改善箇所説明図

エンジンコントロールユニット

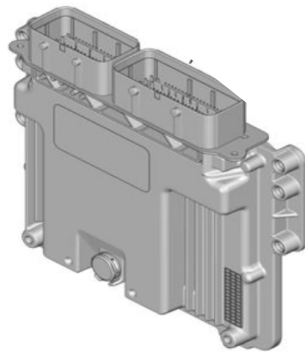
基準不適合部位

エンジンコントロールユニットにおいて、ソフトウェアが不適切なため、アドブルー噴射圧異常が検知された場合、アドブルーの噴射を停止するが警告灯が点灯しない。このため、運転者が故障に気づかず、排気ガス規制値を満足しない状態で走行し続けてしまうおそれがある。

全車両、エンジンコントロールユニットのソフトウェアを対策プログラムに書き換える。

識別 : 車台番号打刻の車台番号の最左から5桁目の上部に白色のペイントを塗る。
